玄海原子力発電所 使用済燃料乾式貯蔵施設の設置 【設置許可基準規則への適合性について】

2020年9月18日
九州電力株式会社

2020年9月4日に実施した設置変更許可申請書の補正に関する主な内容は以下のとおり。

(変更前) カップホルダ方式	(変更後) トラニオン固定方式

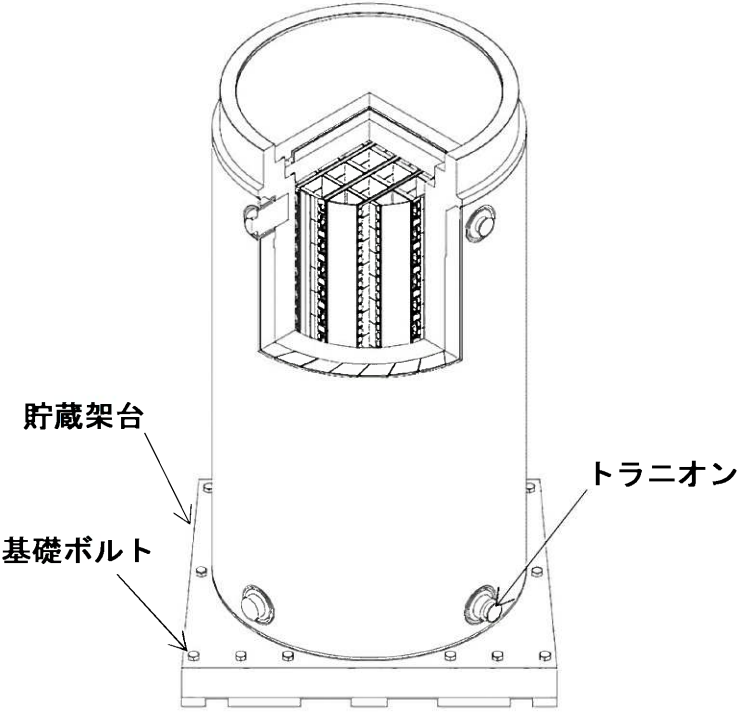
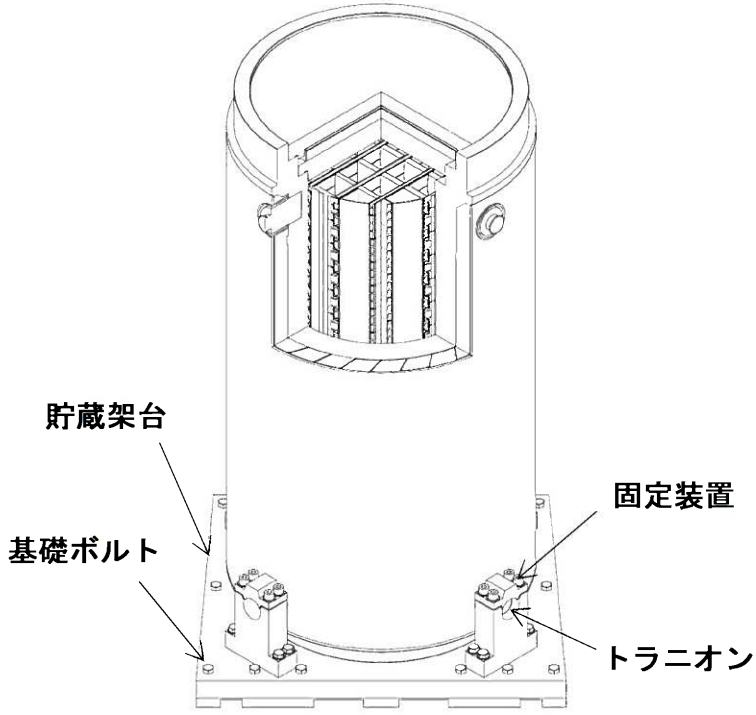
- ・ 乾式キャスク定置方法の変更※²（カップホルダ方式→トラニオン固定方式）

申請時は、乾式キャスクの定置方法は管理の容易さの観点からカップホルダ方式を選定していたが、カップホルダの耐震性について、従来の耐震設計と異なる手法が含まれており、更なるデータの蓄積等が必要と判断したことから、カップホルダ方式から審査実績のあるトラニオン固定方式に変更する。

<p>貯蔵架台に乾式キャスク底部とはめ合う凹部を設け、乾式キャスクを定置する方式</p>	<p>乾式キャスクのトラニオンと貯蔵架台を固定装置を用いて固定する方式</p>
